EADOCS35TN1A/1/1	تاریخ: ۱۳۹۶/۰۳/۲۱
شماره: ۶	صفحه ۱ از ۱
نوع خودرو: چانگان

اطلاعیه فنی

موضوع: نحوه تشخیص ایراد قطعه تسمه سفت کن و آشنایی با انتخاب صحیح قطعات

کاور محافظ

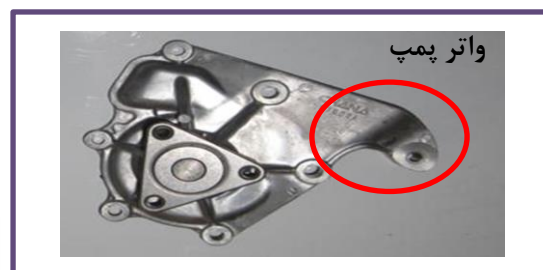
روش انتخاب صحیح قطعات: در طرح جدید قطعه تسمه سفت کن یک کاور محافظ پلاستیکی (مطابق شکل ذیل) به قسمت یونیت هیدرولیکی قطعه اضافه شده به گونه ای پس از بررسی خودرو می بایست مجموعه های صحیح بر اساس اشکال و روابط جدول ذیل انتخاب گردد.

توضیحات	رابطه جایگزینی	طرح جدید		طرح قدیم		ردیف
		شرح	سریال	شرح	سریال	
به شرط تعویض همزمان با واترپمپ به سریال ۴۸۶۰۷۶	F	سفت کن تسمه (Euro V)	۴۸۶۰۶۴	سفت کن تسمه	۴۸۰۶۰۲	۱
به شرط تعویض همزمان با سفت کن تسمه به سریال ۴۸۶۰۶۴	F	واترپمپ (Euro V)	۴۸۶۰۷۶	واترپمپ	۴۸۰۶۳۰	۲
